**DIRECTION GÉNÉRALE DE L’ÉVALUATION
ENVIRONNEMENTALE ET STRATÉGIQUE**

**Rapport d’analyse environnementale
pour le projet d’installation d’équipements de séparation de l’air
sur le territoire du parc industriel et portuaire de Bécancour par
Air Liquide Canada inc.**

Dossier 3211-14-042

Le 27 mai 2025

FIGURE 3 CONSÉQUENCES POUR UNE FUITE MAJEURE D'UN RÉSERVOIR D'AZOTE LIQUÉFIÉ

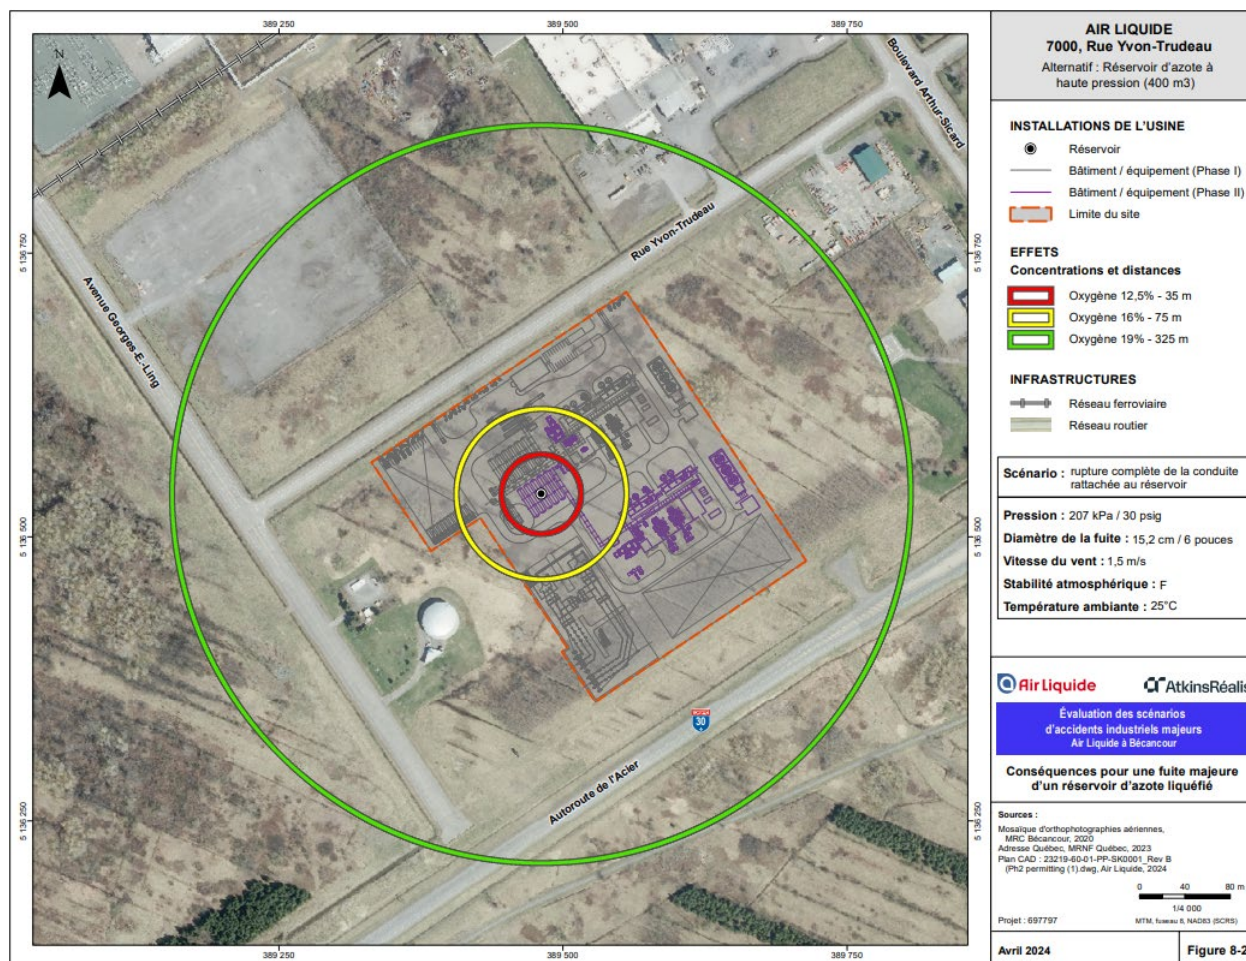
Pour les scénarios de rupture de la plus grosse conduite rattachée au réservoir et pour les scénarios de rupture complète du boyau flexible lors du chargement des composants de l'air dans les camions-citernes, le pire scénario a été analysé. Les pires scénarios consistent en la vidange complète du réservoir des composants de l'air sous leur forme liquide et à la vidange complète du camion-citerne après la rupture du boyau et l'arrêt de la pompe de chargement. Les résultats pour les scénarios de rupture de la conduite rattachée au réservoir et pour les scénarios de rupture de boyau de chargement sont présentés aux tableaux 2 à 4, pour l'azote, l'oxygène et l'argon respectivement. Pour ces simulations, deux conditions météorologiques ont été retenues. La condition F (condition défavorable à la dispersion), représente un vent faible de 1,5 m/s et une forte stabilité atmosphérique, tandis que la condition D (conditions moyennes observées au site), représente un vent moyen de 3,5 m/s et une stabilité atmosphérique neutre. Des représentations

visuelles des distances atteintes pour les scénarios d'une rupture complète de la conduite raccordée à la base du réservoir sur la concentration d'oxygène dans l'air sont présentées aux figures 3 à 5, pour l'azote, l'oxygène et l'argon, respectivement.

Les résultats démontrent que les effets d'une rupture au réservoir ou lors du chargement des camions-citernes seront contenus à l'intérieur du site du projet et que seules les routes en périphérie du site dans le PIPB pourraient potentiellement être affectées. Dans le cas de l'azote et de l'argon, les concentrations ajoutées à l'air pouvant induire des effets néfastes irréversibles sur la santé (TEEL2) et pouvant être susceptibles de menacer la vie de la population et d'induire la mort (TEEL3) sont contenues à l'intérieur du site du projet. Pour l'oxygène, l'ajout de 178 000 ppm d'oxygène dans l'air ambiant, résultant à une concentration en oxygène de 35%, est également contenu à l'intérieur du site du projet. Il n'y a donc pas d'effet potentiel anticipé sur la population à l'extérieur du PIPB, puisque la population de la ville de Bécancour se retrouve à plus de 2 km à l'ouest du site du projet. Au maximum, seules les routes à la périphérie du site dans le PIPB se

retrouvent dans les zones terrestres potentiellement affectées. Également, en absence de cours d'eau sur le site du projet, aucun effet sur l'environnement aquatique n'est anticipé dans le cas d'une rupture concernant les réservoirs des composantes de l'air sous leur forme liquide.

L'équipe d'analyse considère que le projet est acceptable relativement aux risques d'accident technologiques majeurs, et ce, selon les résultats des évaluations quantitatives des conséquences d'accidents et les mesures de prévention et de protection des installations décrites dans l'étude d'impact. L'analyse de risques technologiques a démontré que les impacts de tels incidents seraient majoritairement limités au site du projet. De plus, l'équipe d'analyse considère le plan des mesures d'urgence acceptable et Air Liquide s'est engagé à déposer la version finale au MELCCFP avant la mise en activité de ses installations.
